Meie 09.09.2025 nr 7.1-2/25/13692-2

**Elektripaigaldiste projekti töö nr IP7592  
kooskõlastusest keeldumine riigiteede nr 21,  
nr 17103, nr 17102 ja nr 17104 tee piirides ja  
tee kaitsevööndis Vinni vallas Lääne-Virumaal  
ja nõuete esitamine projektile**

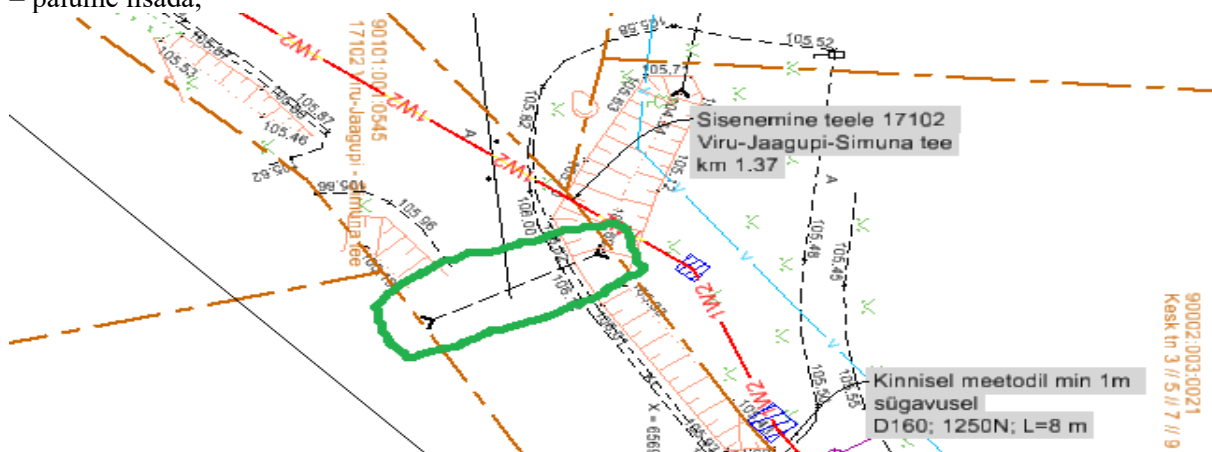
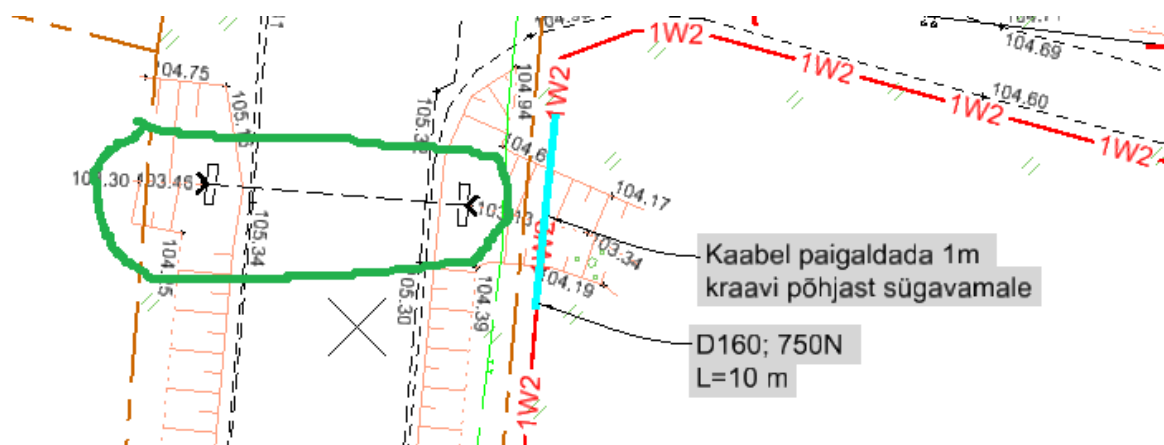
1. Projekti koosseisust puuduvad tehnovõrkude ristumistel ristlõikejoonised (maakaablid, õhuliin) – palume lisada;
2. Projekti joonistel puudub lahtise kaeviku piirjoon maapinnal – palume lisada;
3. Projekti asendiplaani joonistel puuduvad osadel riigitee truupidel andmed, kõrgusarvud, voolusuunad – palume lisada;

4. Tingmärkides, legendis puuduvad kaitsetorude tugevusklassid – palume lisada;

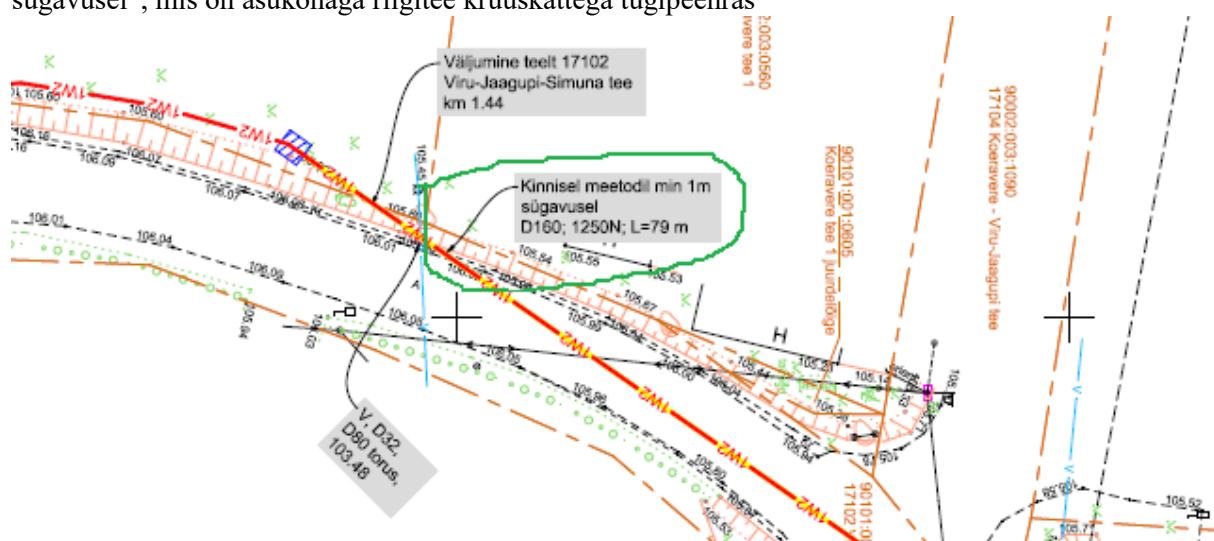
5. Joonistel palume näidata puurkaevikute, lahtiste kaevikute kaugused riigitee kattest;  
6. Kindlasti ei saa nõustuda joonisel IP7592-1-3 esitatud märkusega „Kinnisel meetodil min 1 m sügavusel“, mis on asukohaga riigitee kruuskattega tugipeenras

See ei vasta kehtivatele nõuetele – palume parandada;
